志賀原子力発電所2号炉 敷地周辺の地質・地質構造について

敷地近傍の断層の評価
(コメント回答)

2023年7月14日
北陸電力株式会社

中位段丘I面、高位段丘Ia面、Ib面の高度分布

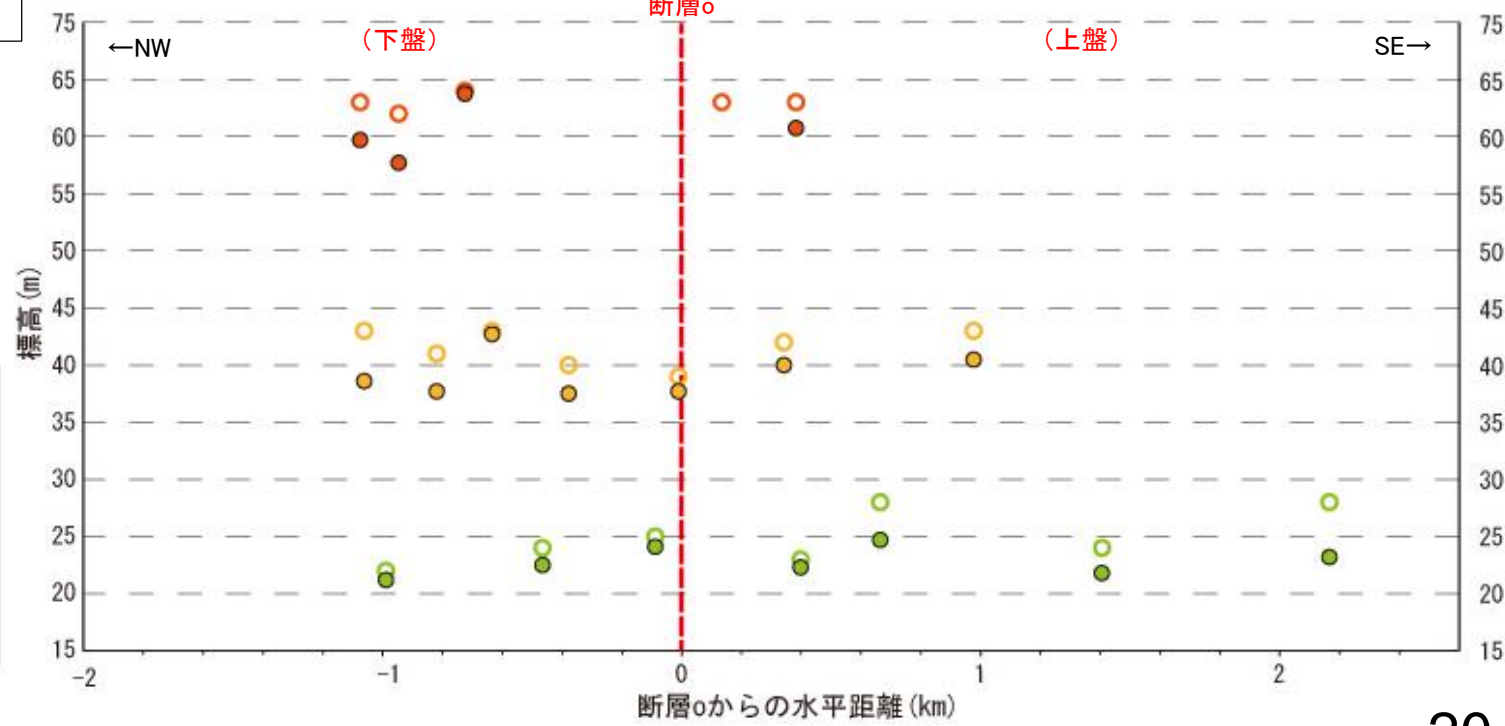
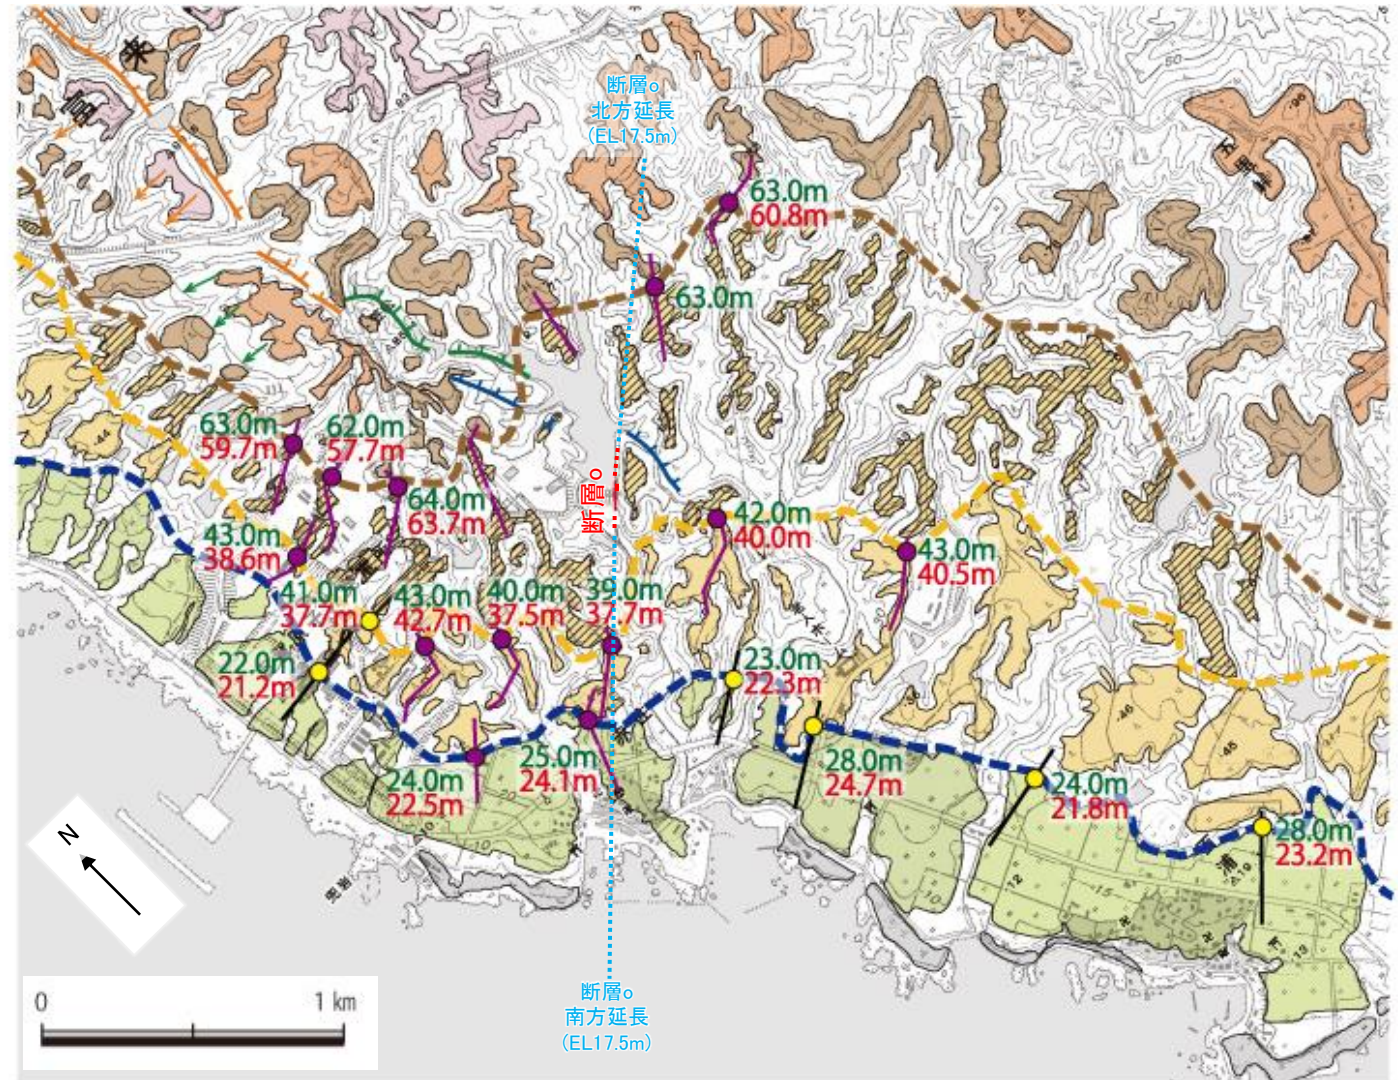
コメントNo.48

地形面の変位の有無による評価にあたっては、データ拡充を行った上で、以下の点について説明を充実させること。

- 断層o及びその延長位置を境に、中位段丘I面、高位段丘Ia面及びIb面の旧汀線高度、段丘面内縁標高に有意な高度分布の差の有無について検討すること。

○断層oの活動性について地形面の変位の有無による評価を行うために、段丘面内縁標高、旧汀線高度*の検討を行った結果、広域的な傾向として、断層o及びその延長位置を挟んで分布する中位段丘I面、高位段丘Ia面の段丘面内縁標高、旧汀線高度に、断層oの上盤側(南東側)が一様に高い傾向は認められない。

○なお、高位段丘Ib面については、同様の傾向が認められるものの、断層o上盤側のデータが少なく、高度分布の傾向に関する評価の信頼性に劣る。

断面線位置図(基図は段丘面分布図)

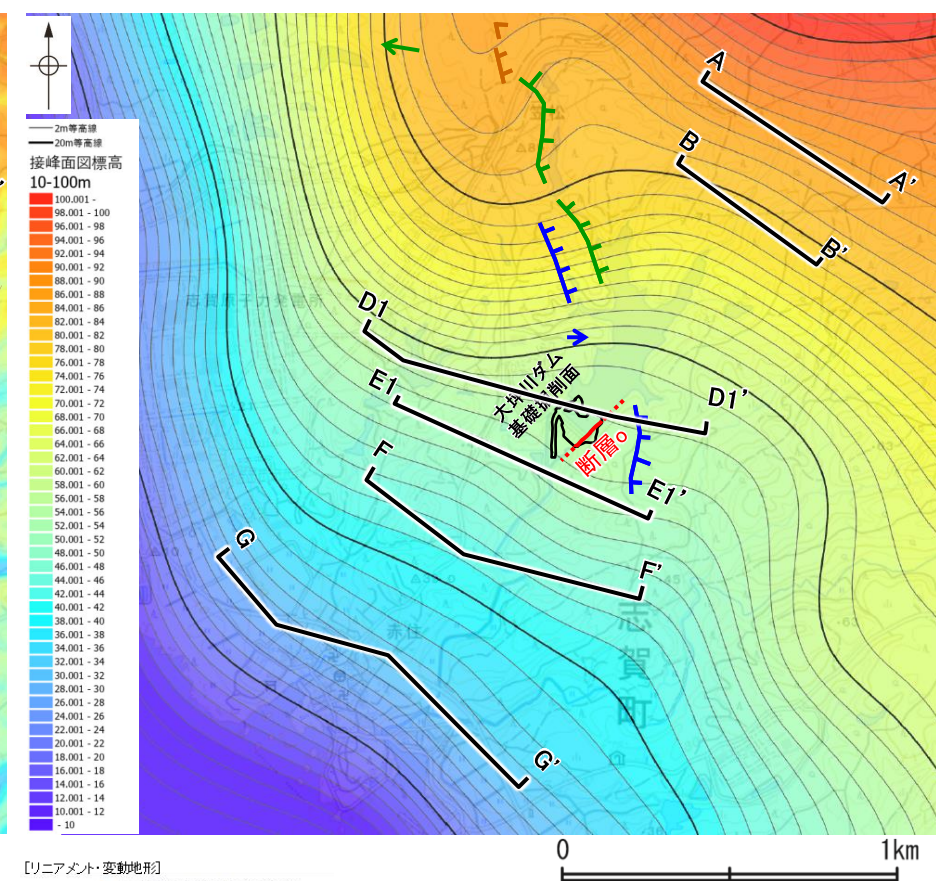
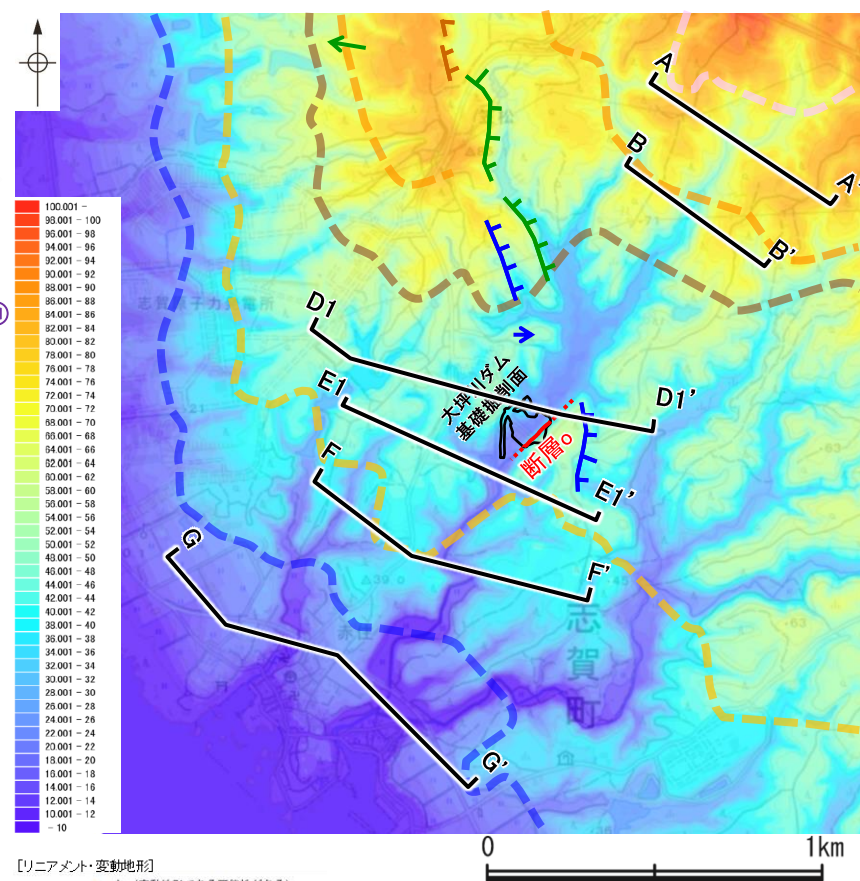
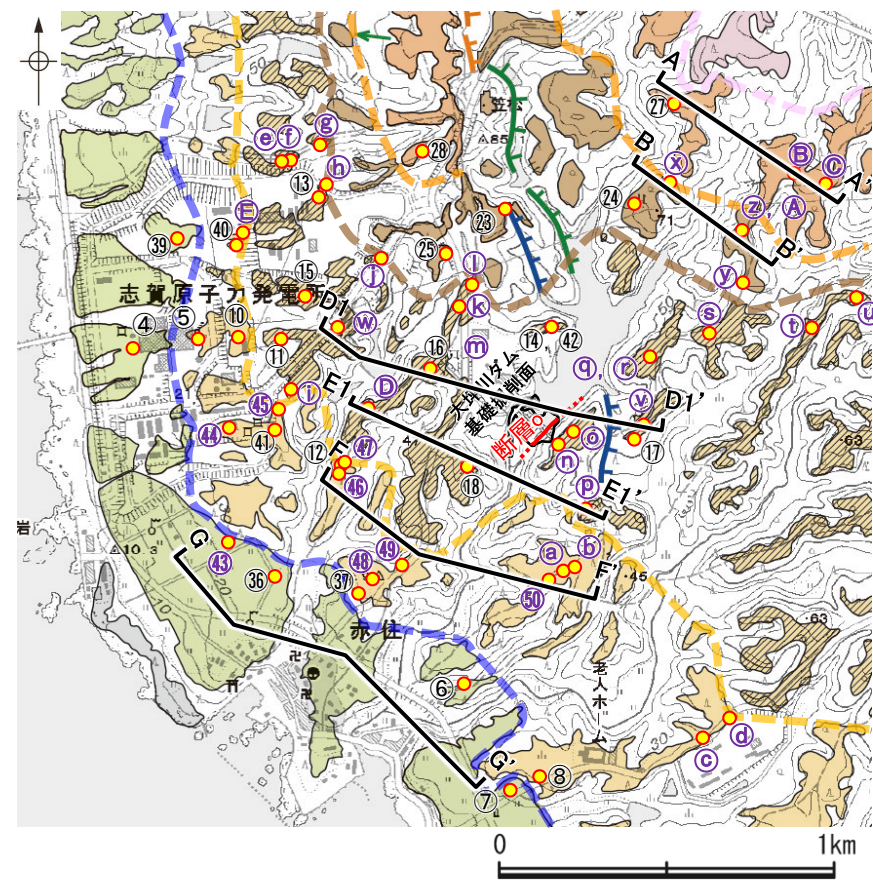
コメントNo.48

地形面の変位の有無による評価にあたっては、データ拡充を行った上で、以下の点について説明を充実させること。

- ・断層o及びその延長位置を挟んで分布する地形面の高度を比較する断面について、段彩図、接峰面図を示す等して、断面線を設定する方向の考え方の妥当性を説明すること。

○断層oの活動性について地形面の変位の有無による評価を行うために、断層oを挟んで分布する段丘面において地形面や岩盤上面の高度を比較するにあたり、以下のA)の考え方に基づき断面線を設定した。

A)：段丘面は海側に向かって緩く傾斜していることから、旧汀線と概ね平行な方向に断面を設定する必要がある。ただし当該範囲の旧汀線は入り組んだ形状を示すため、高度帯毎に色を変えて表現した地形標高段彩図や、複雑な起伏のある山地の大局的な高度分布や形態を把握することのできる接峰面図を用いることにより、旧汀線と概ね平行な方向に断面線を設定した(A-A', B-B', D1-D1', E1-E1', F-F', G-G' 断面)。

○地形面や岩盤上面の高度を比較した結果、断層o及びその延長位置を挟んで分布する段丘面において、上盤側(南東側)と下盤側(北西側)の比高にばらつきが認められ、上盤側(南東側)が低い箇所も認められることから、地形面や岩盤上面に断層oの上盤側(南東側)が一様に高くなるような系統的な高度差は認められない(次頁)。

富来川南岸断層周辺のブーゲー異常図

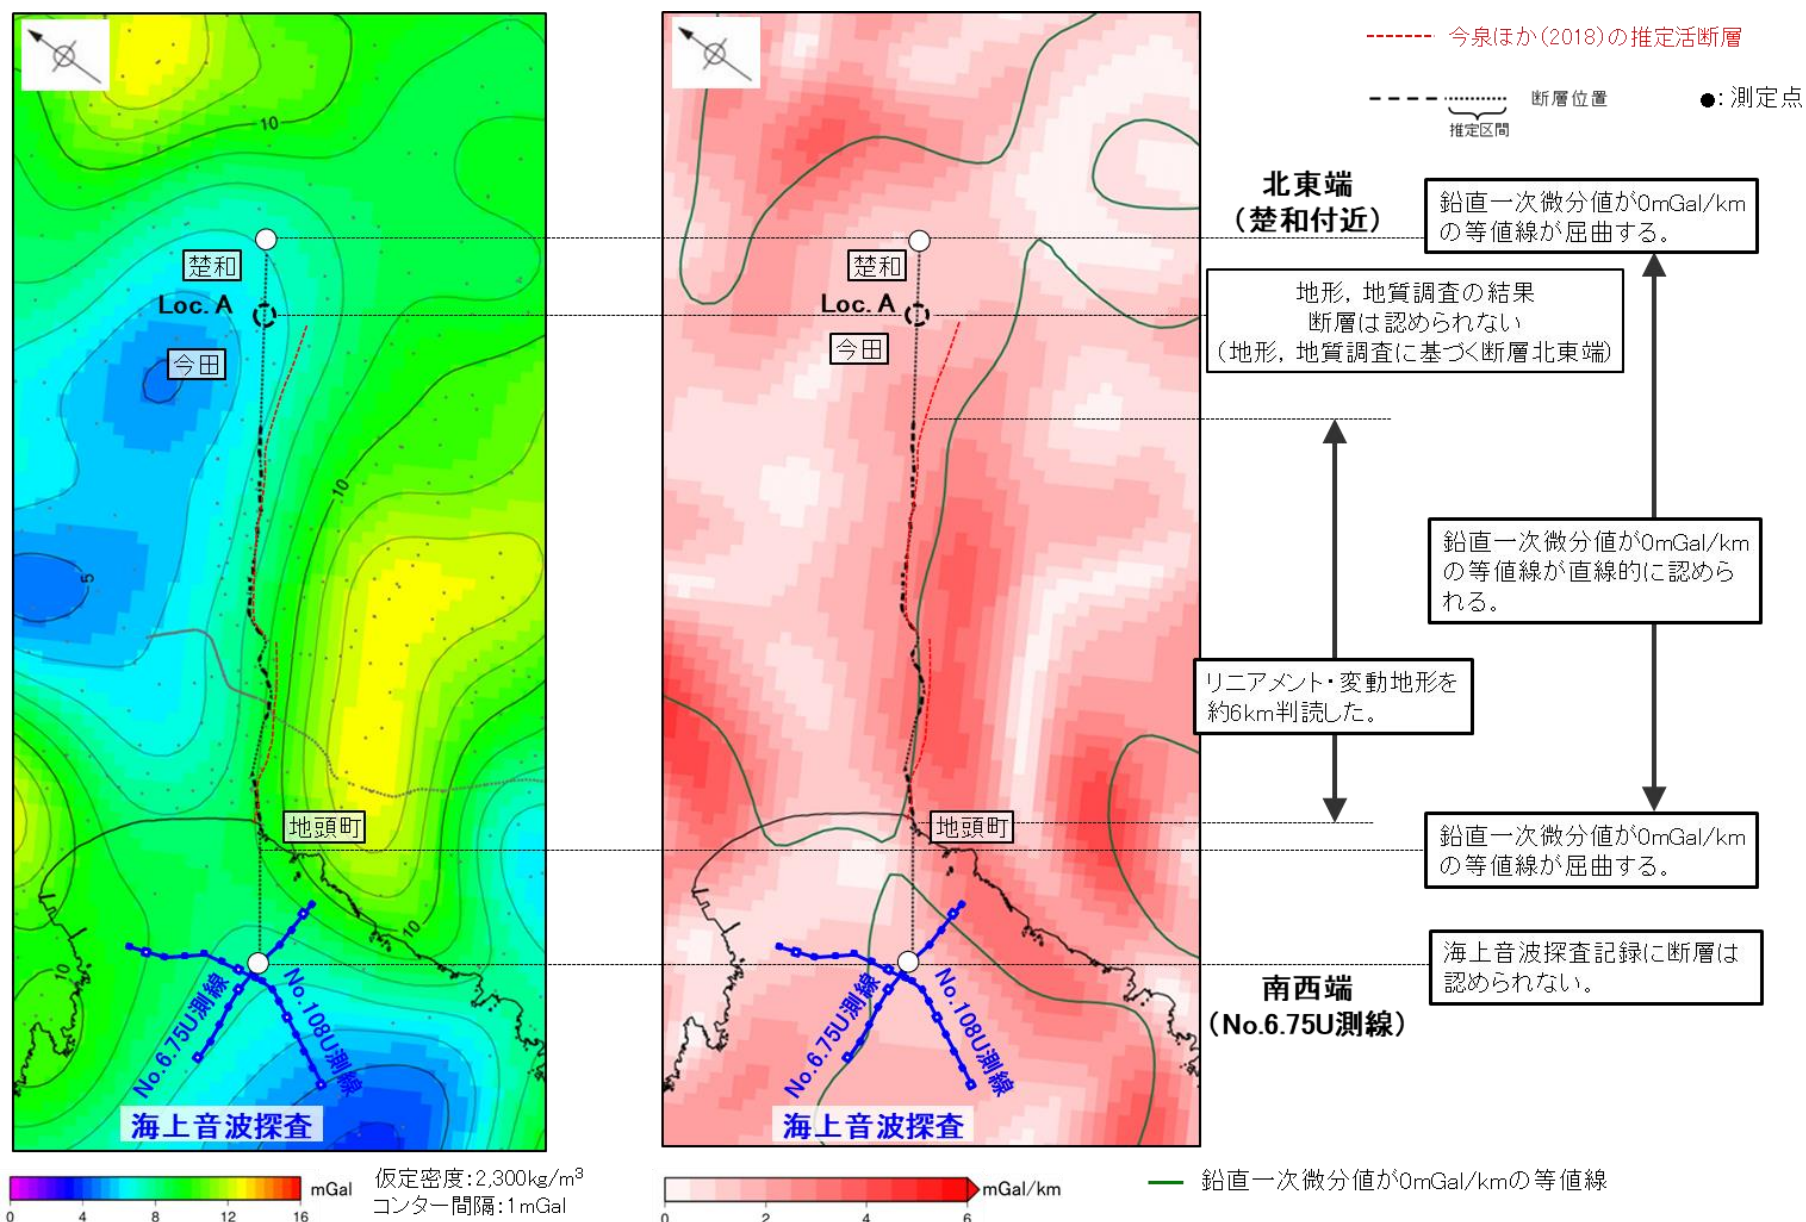
コメントNo.38

北東端の評価について、地質調査で断層が認められなくなる地点を明示したうえで、断層の長さを直線的な重力異常急変部が途絶える地点までと評価した根拠を記載すること。

○富来川南岸断層の北東端について検討するために、地形、地質調査を行った結果、少なくともLoc.Aより北東方には、富来川南岸断層に対応する断層は認められないものの、海岸線付近からLoc.Aまでの区間において断層と対応して認められた直線的な重力異常急変部がさらに北東方へ連続していることから、直線的な重力異常急変部が途絶える地点(鉛直一次微分値が0mGal/kmの等値線が屈曲する地点)を北東端と評価した。

位置図

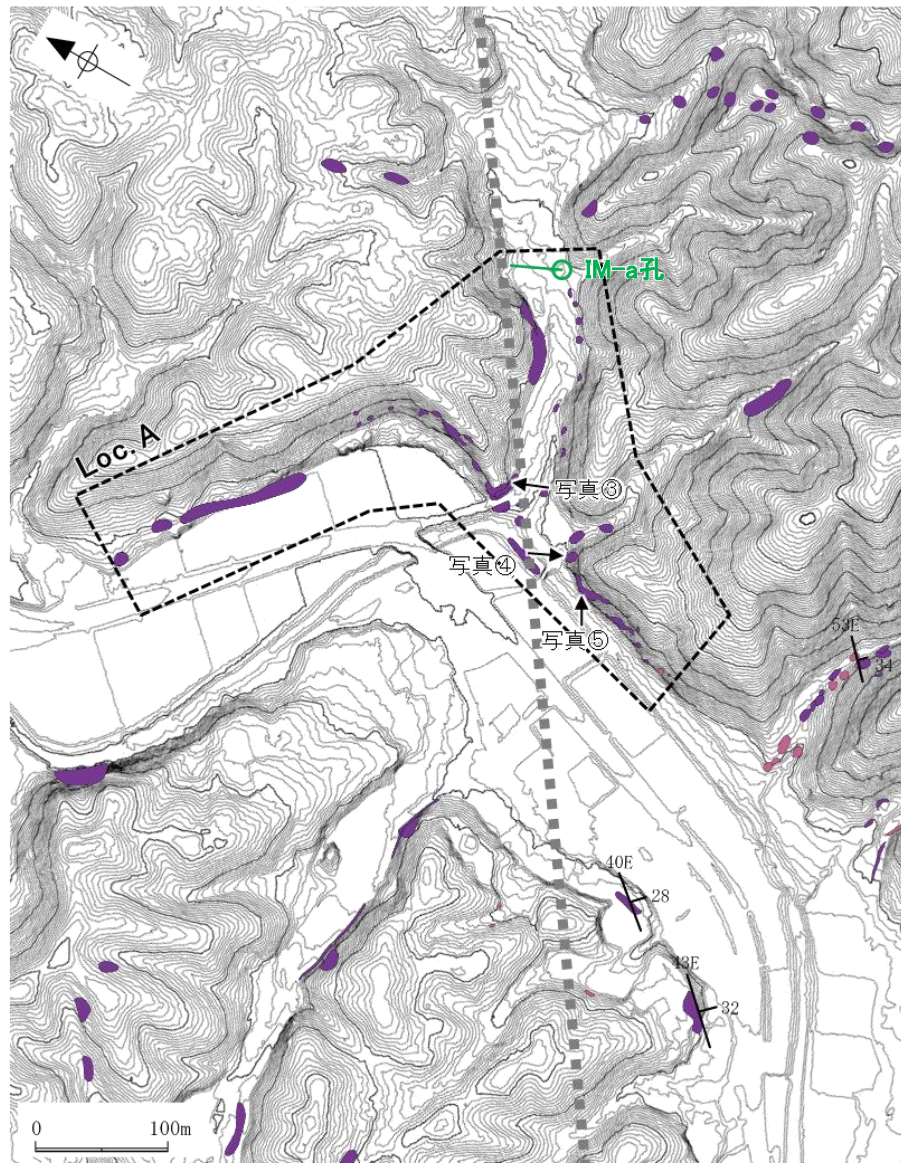
コメントNo.39

Loc.Aにおける調査データについて、断層推定位置の周辺に分布する露頭の写真を追加して示すこと。

- 富来川南岸断層の北東端の状況について確認するために、富来川南岸断層の北東方にあたるLoc.Aにおいて、断層推定位置の周辺に分布する露頭の写真を追加した。
- 富来川南岸断層の推定延長位置を横断して凝灰角礫岩の露頭が分布し、断層は認められない。
